改善箇所説明図

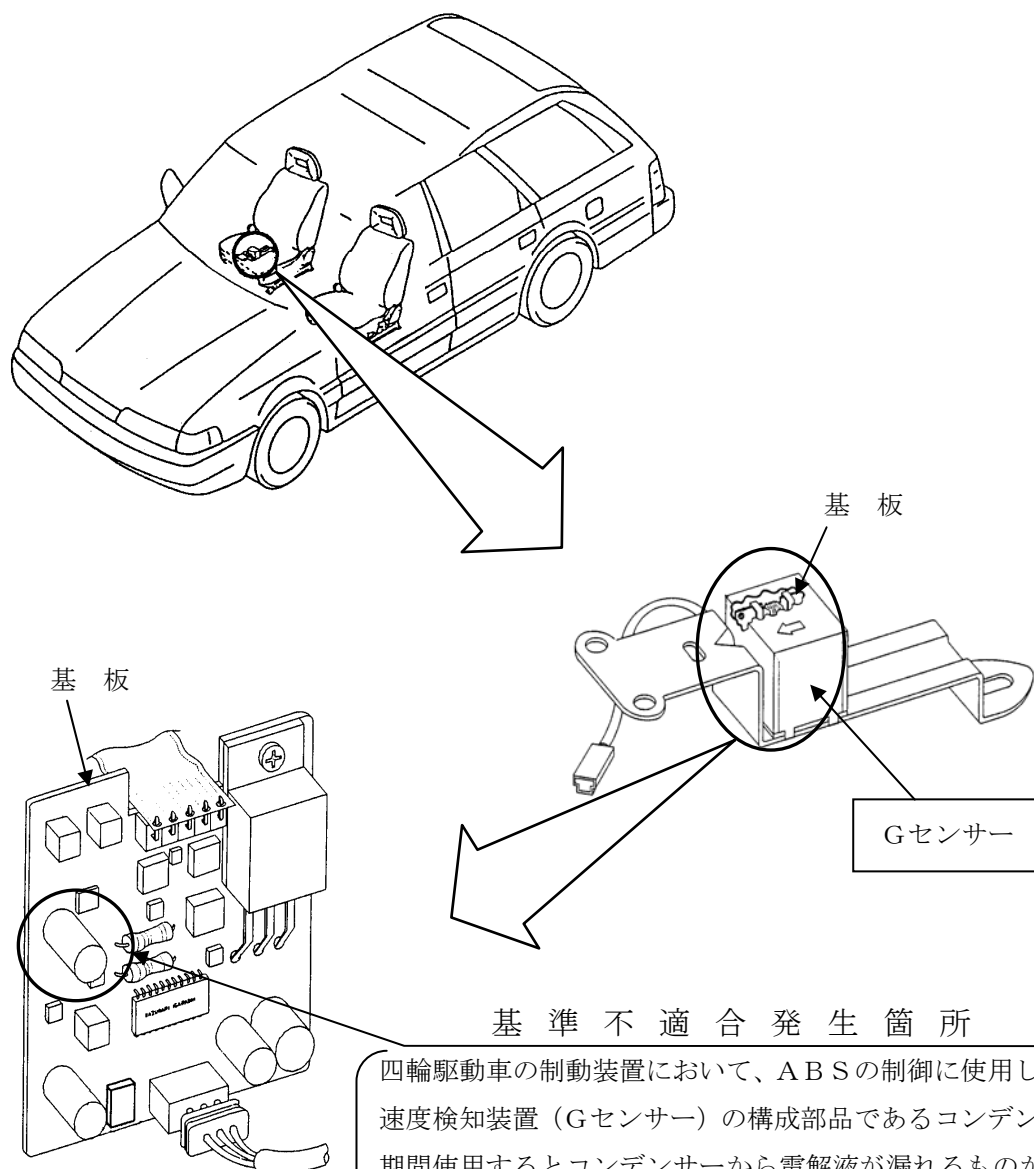
基準不適合発生箇所

四輪駆動車の制動装置において、ABSの制御に使用している減速度検知装置（Gセンサー）の構成部品であるコンデンサーを長期間使用するとコンデンサーから電解液が漏れるものがある。そのため、そのままの状態で使用を続けると、電解液が同一基板上に設置されているICの端子に付着し、端子間で短絡してGセンサーが適正に機能しなくなり、ABSが正常に作動しないため制動距離が長くなるおそれがある。

改善の内容

全車両、当該Gセンサーを対策品と交換する。尚、対策品の供給に時間を要すことから、当面の暫定措置として、全ての使用者に不具合を通知してGセンサーを取り外し、ABSが作動しないようにする。

識別：Gセンサー本体に黄色ペイントを塗布する。
